Beschlussvorlage

Multifunktionsfläche Feldkirchen der Messe München GmbH auf dem Gebiet Fl.Nrn: 120/1, 174/4, 181, 181/2, 182, 183, 184, 185, 186, 186/2, der Gemarkung Feldkirchen, Münchner Straße - Tekturantrag

Von Seiten der Messe GmbH wurde nun am 28.07.2025 ein Tekturantrag mit Befreiungsanträgen eingereicht.

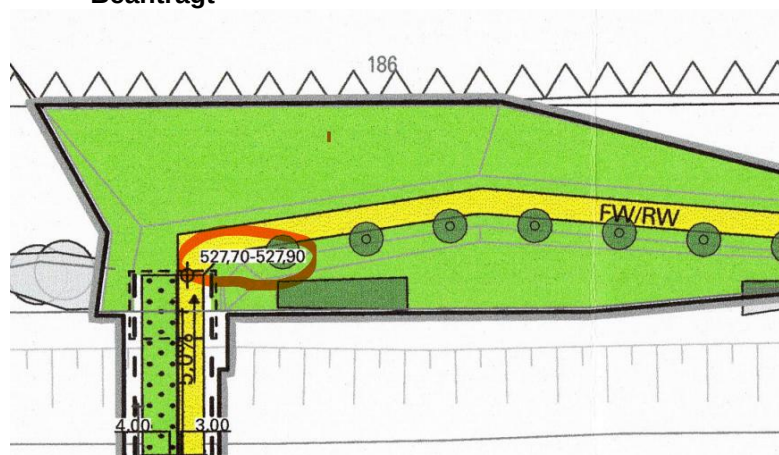
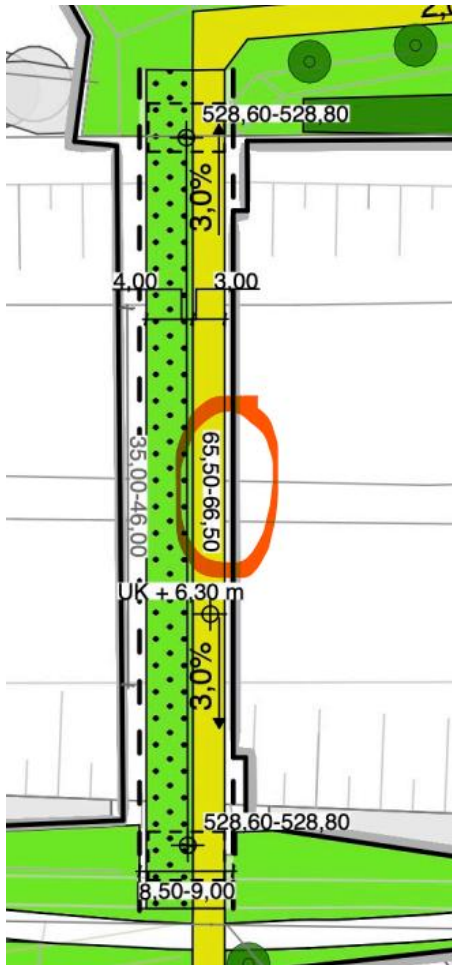
9. Situierung der Fußgängerbrücke an der Münchner Straße.
1. Die Anschlusspunkte der Brücke am Gelände liegen nun circa 70 cm höher. Vor diesem Hintergrund wird eine Befreiung von der in der Planzeichnung festgesetzten Brückenanschlusshöhe beantragt – von ursprünglich 527,70 m bis 527,90 m über NHN auf künftig 528,60 m bis 528,80 m über NHN.

Eine Befreiung ist notwendig. Aus städtebaulicher Sicht sind keine negativen Auswirkungen

erkennbar.

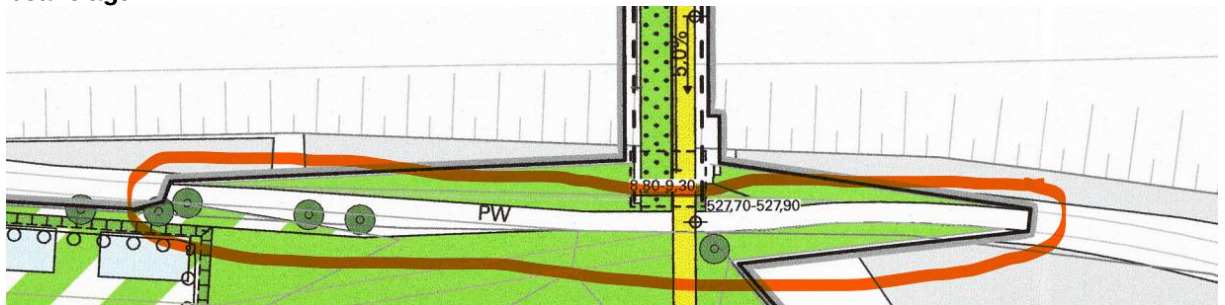
3. Die tatsächliche Brückenlänge (Lagerachse zu Lagerachse) beträgt nun 65,90 m. Analog zur festgesetzten Länge von 64,50 m bis 65,50 m, wird eine Anpassung der Länge auf 65,50 m bis 66,50 m beantragt.

Städtebaulich sind auch hier keine negativen Auswirkungen erkennbar, so dass eine Befreiung erteilt werden könnte.

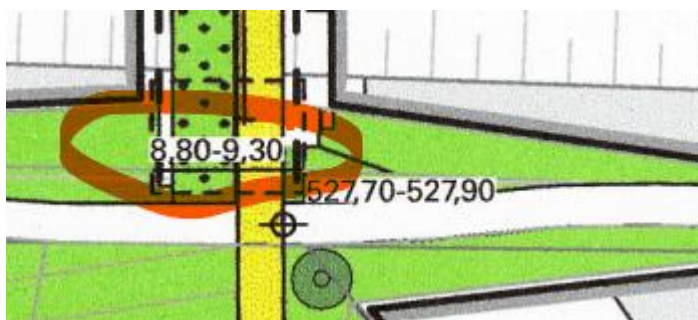
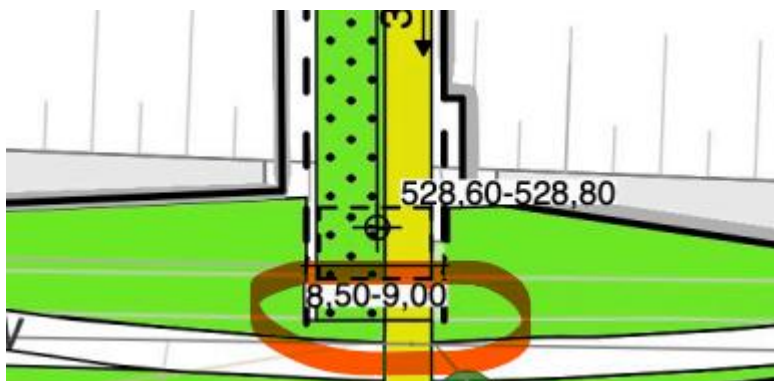
4. Die Längenänderung der Brücke hat auch Auswirkungen auf den Verlauf des Pflegeweges südlich der Brücke über die Autobahn. Der Pflegeweg soll etwas weiter nach Süden versetzt werden.

Die Änderungen sind aus Sicht der Verwaltung unerheblich. Eine Befreiung kann daher erteilt werden.

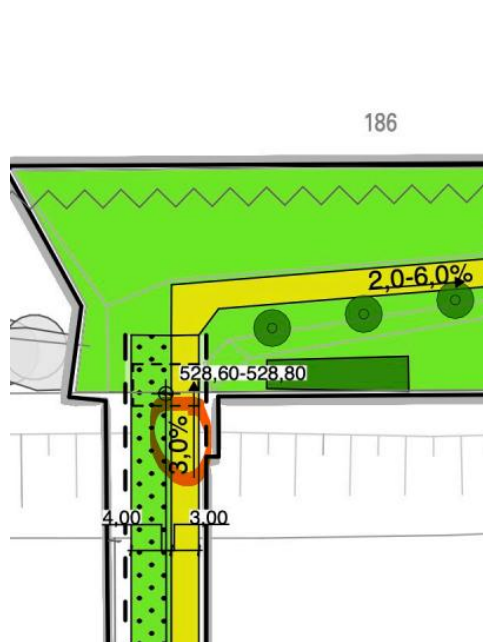
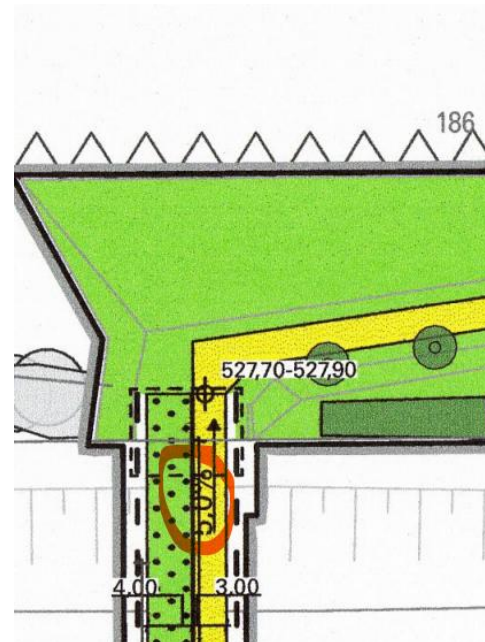
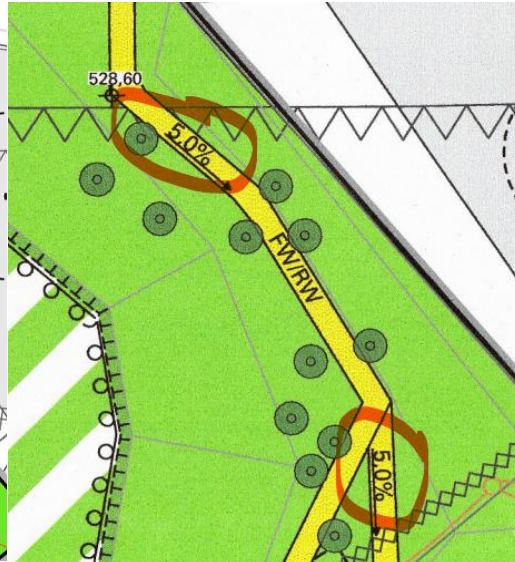
6. Im Bebauungsplan ist auf dem Brückenbauwerk ein Längsgefälle von 5 ‰ festgesetzt. Durch die veränderten Brückenanschlusshöhen ergibt sich ein tatsächliches Längsgefälle von maximal 3 ‰. Dadurch wird eine barrierefreie Erschließung ohne Zwischenpodeste ermöglicht.

Ob das Gefälle 5 oder 3 Grad ausgeführt wird, ist weder spür- noch sichtbar. Diese Änderung ist städteplanerisch unerheblich und kann positiv beurteilt werden.

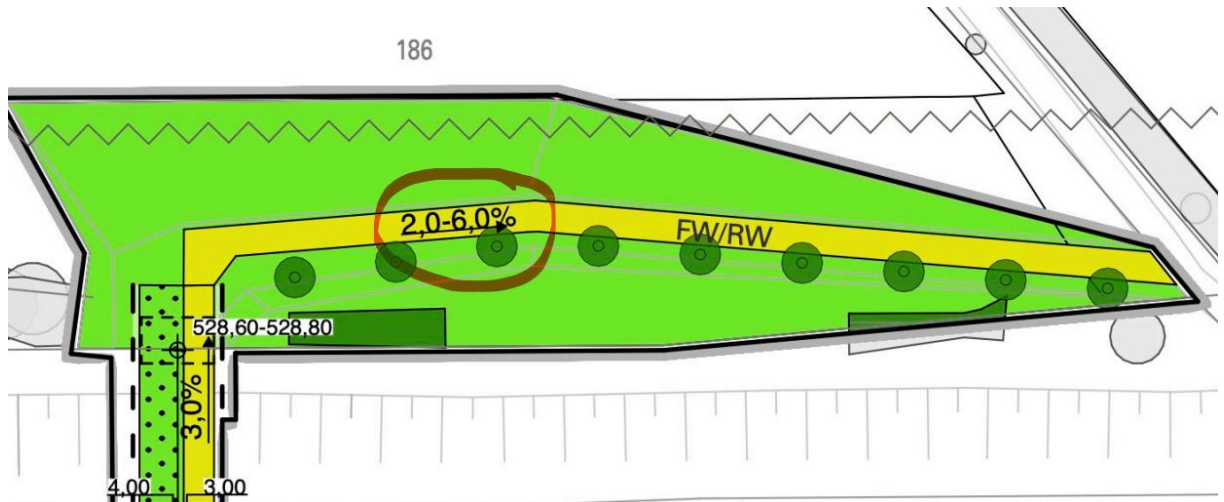
7. Außerdem berücksichtigt die aktuell festgesetzte Breite des Lichtraumprofils der Brücke nur den geplanten Ausbau der Autobahn A94, nicht aber den bestehenden Straßenquerschnitt. Die Breite des Lichtraumprofils soll zudem auf Wunsch der Autobahndirektion um 1,5 m zu beiden Seiten über die Straßenverkehrsfläche hinausragen.

Demzufolge wird das bisherige Lichtraumprofil in der Breite von 42,60 – 42,90 m nun

überschritten.

Die Befreiungstatbestände des § 31 BauGB werden eingehalten. Eine Befreiung kann erteilt werden.

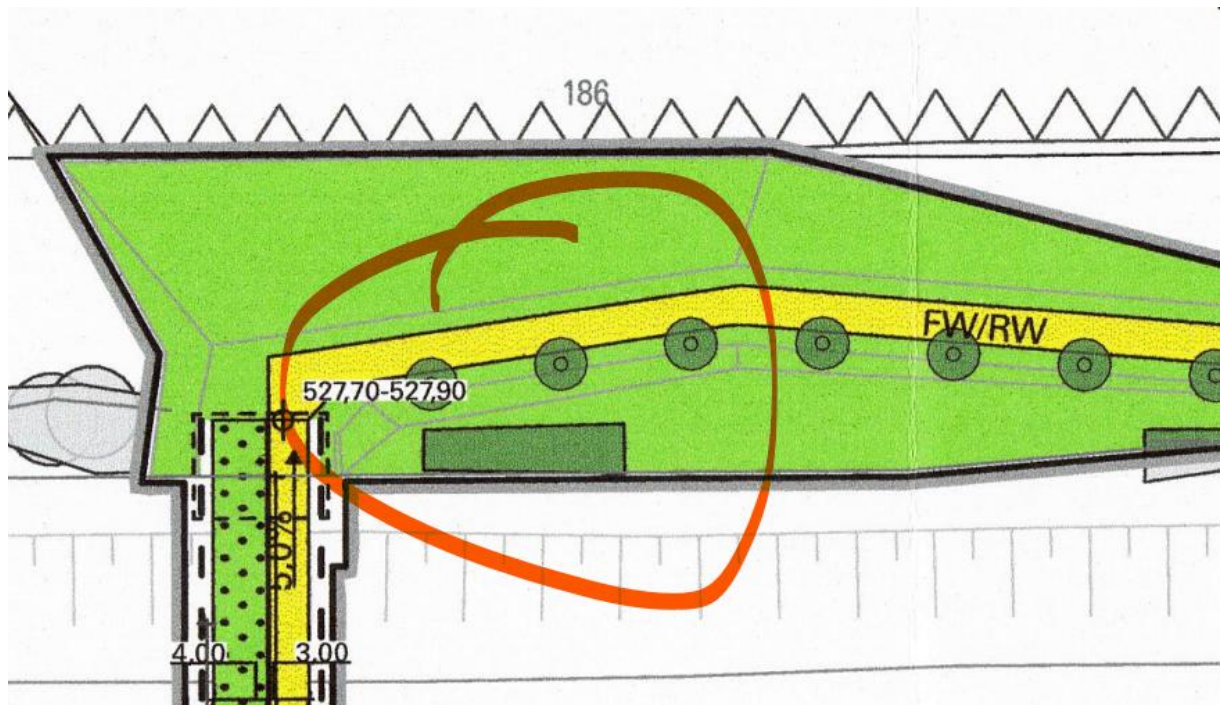
8. Des Weiteren wurde in der Ausführungsplanung der Wegeverlauf auf dem Rodelhügel geprüft. In der Planzeichnung des Bebauungsplans ist aktuell ein durchgängiges Gefälle von 5% dargestellt. Um im Anschluss an die barrierefreie Brücke einen barrierefreien Wegeverlauf zu ermöglichen, wurden in der Ausführungsplanung sowohl flachere Gefälle für Zwischenpodeste als auch Steigungsbereiche genauer definiert. Daraus ergibt sich eine Variation der Gefälle zwischen 2% und 6%, die in allen Wegeabschnitten der Planzeichnung entsprechend korrigiert werden.

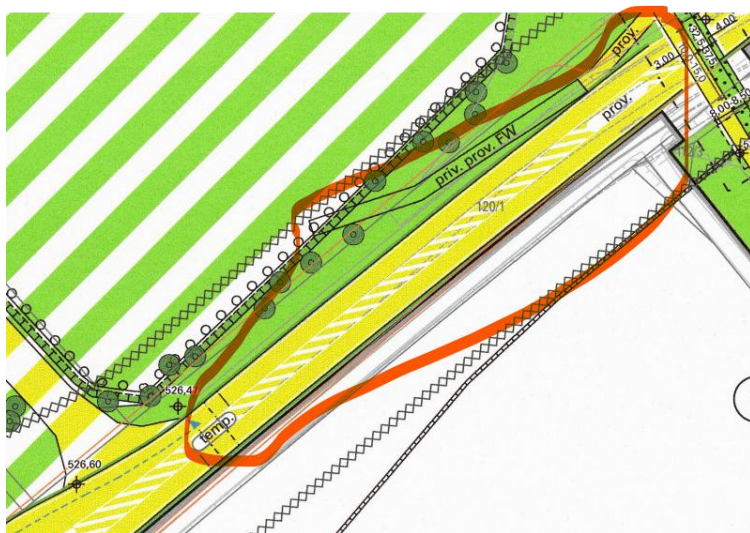
9. Zusätzlich zu den Änderungen im Bereich der Brücke über die A94 und des Rodelhügels, wird im Bereich der Münchner Straße eine weitere Befreiung bezüglich der Planzeichnung beantragt. Die im Bebauungsplan zeichnerisch festgesetzte provisorische Querungshilfe für Fußgänger*innen und Radfahrer*innen wurde ursprünglich auf einen verbreiterten Straßenquerschnitt angepasst, der als Zwischenlösung im Zuge des Baus der Multifunktionsfläche umgesetzt werden sollte. An diese Straßenplanung sollte die Südumfahrung anknüpfen. Da sich die Planungen zur Südumfahrung

jedoch verzögern und noch keine Aussage zum Anschluss an dieser Stelle getroffen werden konnte, haben sich die Gemeinde Feldkirchen sowie die Messe München gegen die Umsetzung dieser Übergangslösung (Verbreiterung der Straße) entschieden und die Straßenplanung eingekürzt. Ein aufwendiger vorübergehender Ausbau, der später wieder rückgebaut werden müsste, sollte aus Gründen der Nachhaltigkeit vermieden werden. Stattdessen ist vorgesehen, die provisorische Querung der Münchner Straße weiter westlich im Bereich der Zufahrtsschleife der MFF umzusetzen. An dieser Stelle wird bereits zur bauma eine temporäre Fußgängerquerung errichtet, die aus heutiger Sicht die nachhaltigere und wirtschaftlichere Lösung für das Provisorium darstellt. Dementsprechend ist eine Befreiung zu erteilen.
